三菱配電・制御機器 セールスとサービス

ノーヒューズ遮断器・漏電遮断器 他 表示変更のお知らせ

扱	A	日付	2017年11月	件名	ノーヒューズ遮断器・漏電遮断器他 表示変更のお知らせ
整理番号	山-1305		三菱電機(株)福山製作所

図1 新コーポレートロゴ(標準コーポレートロゴ)の代表例(NF50-SVFU, NF100-SRU, CP-S)

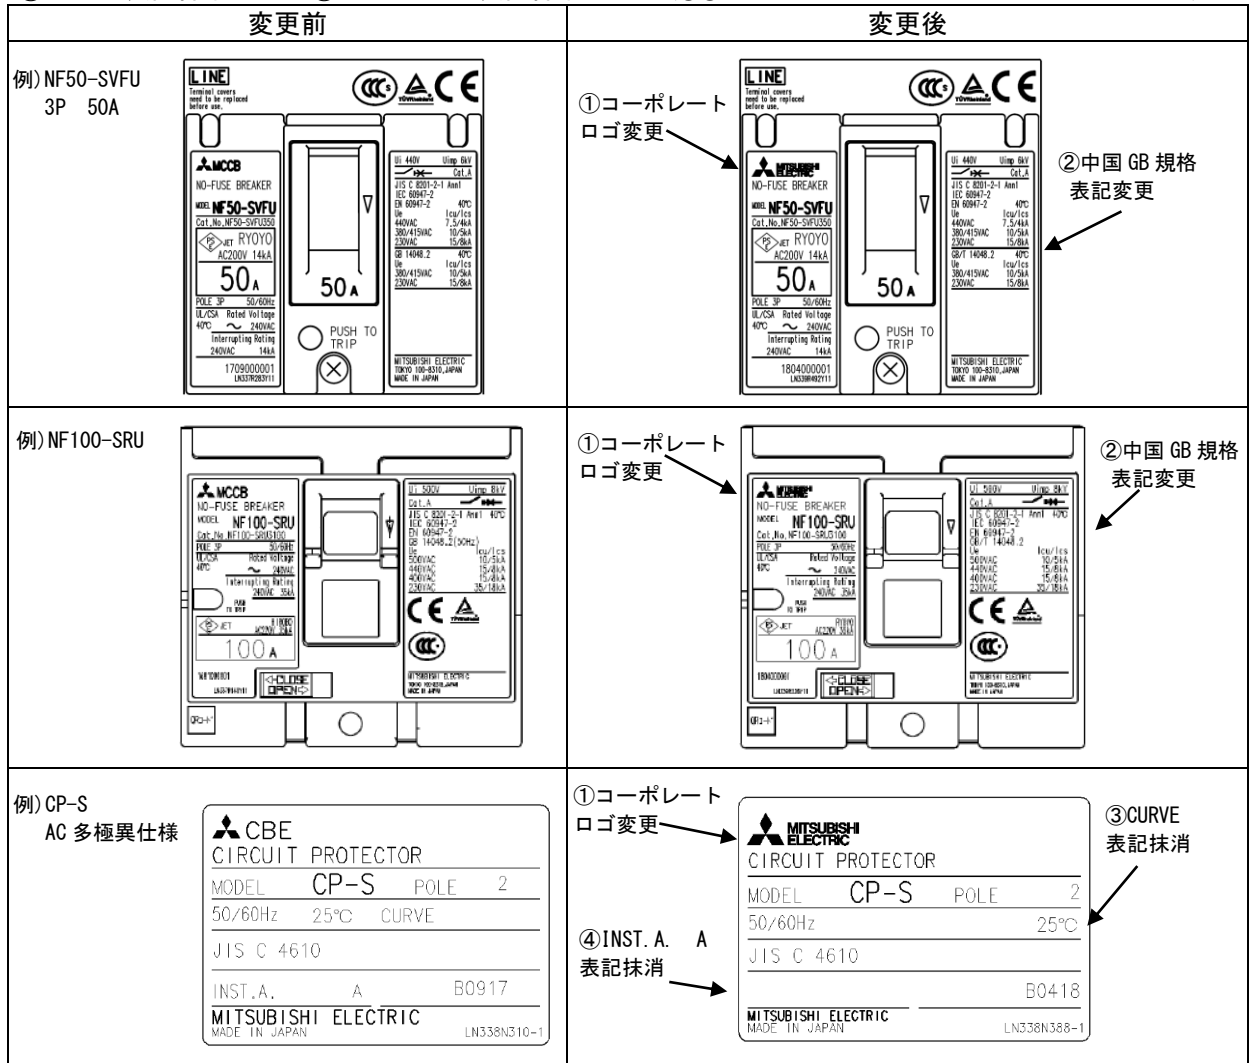
注1. CP-S AC多極異仕様、CP-SU DC SHT仕様においては、表示内容の一部を抹消します(図1参照)

(1) 本体

- ①新コーポレートロゴへ変更 ②中国 GB 規格表記の変更
 ③CURVE 表記抹消 ④INST. A. A 表記抹消 (③④は CP-S AC 多極異仕様、CP-SU DC SHT 仕様のみ)

図2 包装の変更例(NF50-SVFU)

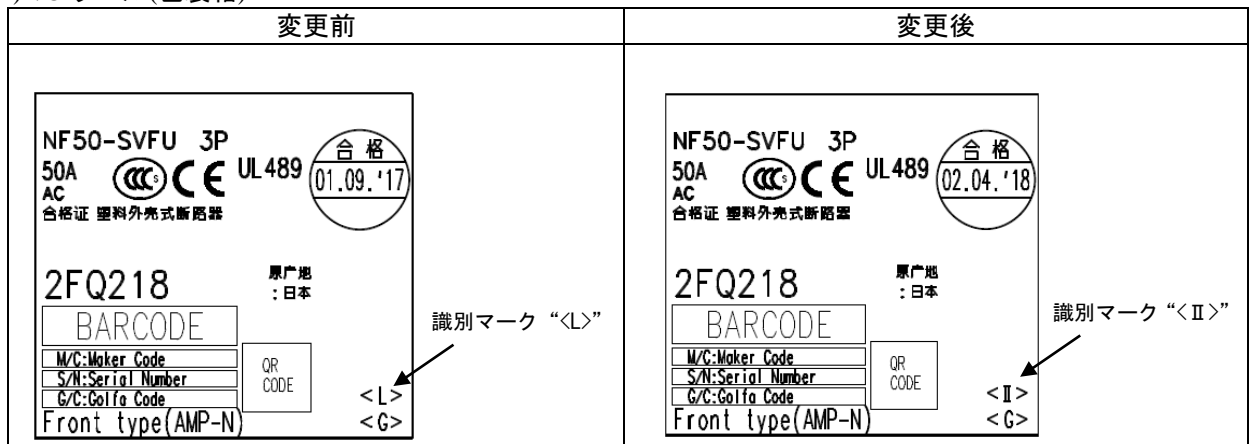
(2) P/C ラベル(包装箱)

本体変更品より、識別マーク“<II>”をP/Cラベル(包装箱)に追加します。(<L> から <II>)に変更します)
